改善箇所説明図(型式:YDS-WA129 通称名:WA470-8)

フロントアクスル

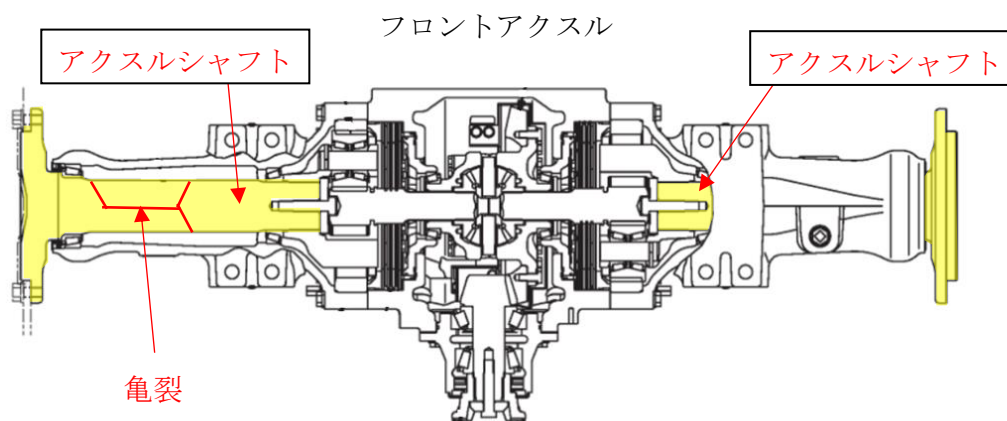
アクスルシャフトに亀裂

ショベル・ローダのフロントアクスルにおいて、アクスルシャフトの鋼材製造工程の水素含有量の管理が不十分なため、アクスルシャフト内部で亀裂が生じ、最悪の場合、アクスルシャフトが折損し、前輪タイヤが脱落するおそれがある。

原因究明に時間を要するため、全車両、暫定措置として、フロントアクスルのロットナンバーを確認し、対象のものは、アクスルシャフトを新品に交換する。なお、恒久対策が決定次第、速やかに恒久対策を実施する。

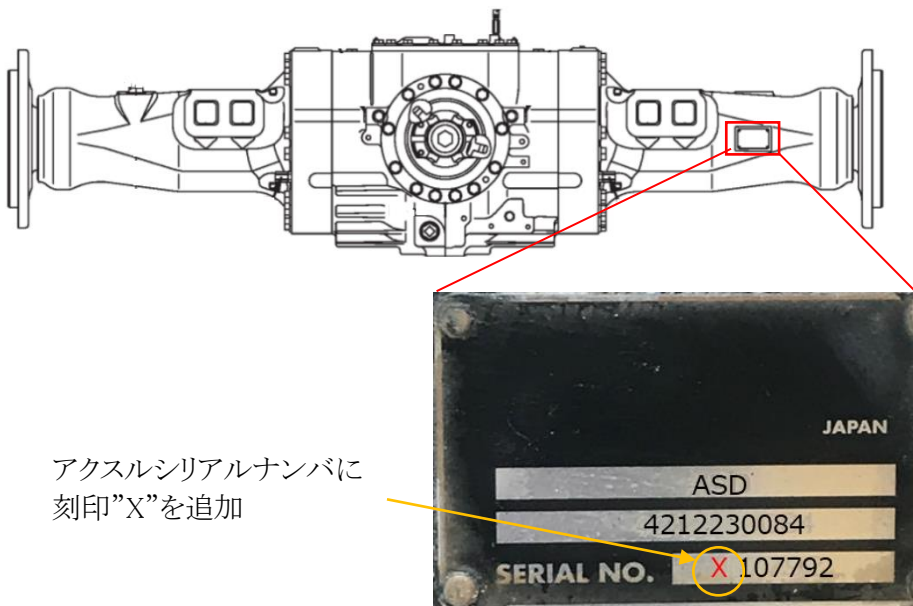
識別:フロントアクスルの銘板のアクスルシリアルナンバに刻印を追加することにより識別する。

アクスルシリアルナンバに
刻印"X"を追加
